VYSVĚTLENÍ ZADÁVACÍ DOKUMENTACE č. 16

***„Sokolov p.č. 2439/1 a p.č. 2531 revitalizace tenisového
areálu“ – I. etapa***

Zadavatel poskytuje na základě Žádosti o vysvětlení zadávací dokumentace podané prostřednictvím systému EZAK dne 05.03.2019 Vysvětlení zadávací dokumentace č. 16:

SKLADBA 2

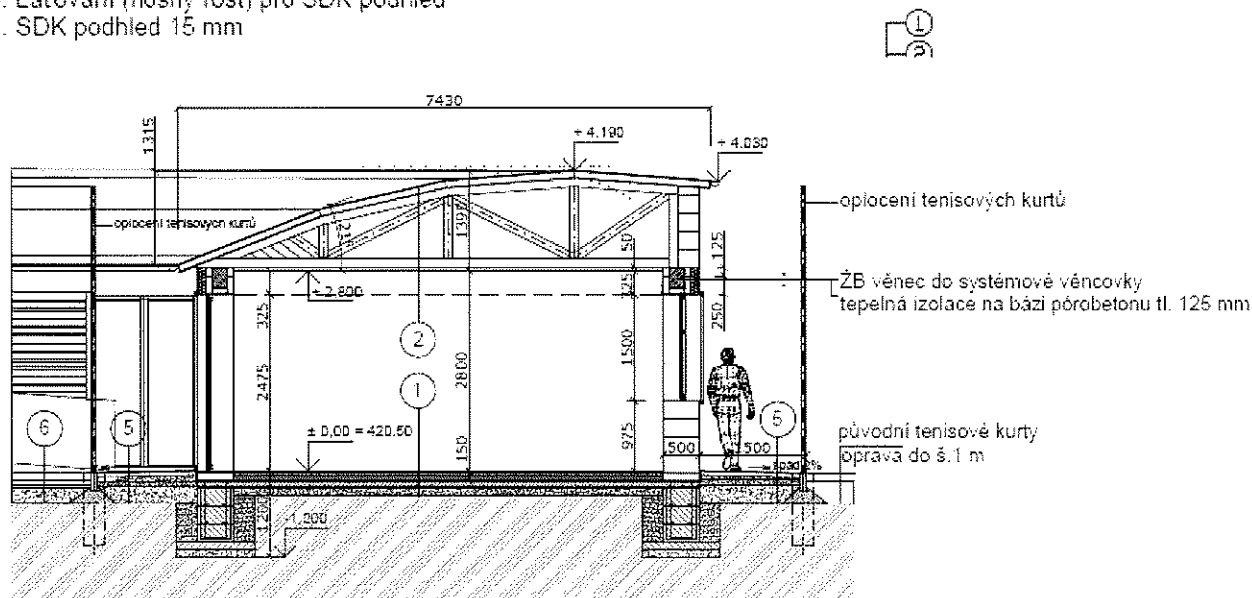
K níže vystřižené skladbě mám tyto základní dotazy:

1. Co je myšleno položkou termoparotěsná folie – jaké S_d je v tepelně-technickém výpočtu uvažováno?
2. Ve výkazu výměr k tomuto projektu je uvažovaná: Parozábrana univerzální s proměnlivou difúzní tloušťkou a UV stabilizací - Jaký základní materiál je uvažován? Bud' jsou folie s proměnnou difúzní tloušťkou, ale tyto materiály se používají k rekonstrukcím střech – např. Knauf Insulation LDS Flex nebo Isover Vario; nebo jsou UV stabilní membrány – difúzně otevřené membrány, které mohou být potahované – např. Knauf Insulation LDS 002 UV nebo jsou na jiné bázi např. Tyvek – který materiál byl uvažován?
3. Jak je uvažováno zavěšení podhledu – na jaké závěsy – při 1,2 m rozteči vazníků?

Výběr folie určí dodavatel. Podhled je rovněž na dodavateli, jaký systém použije. Je na dodavateli, jestli použije dřevěné laťování dle KNAUF D111 nebo DLE knau D112.
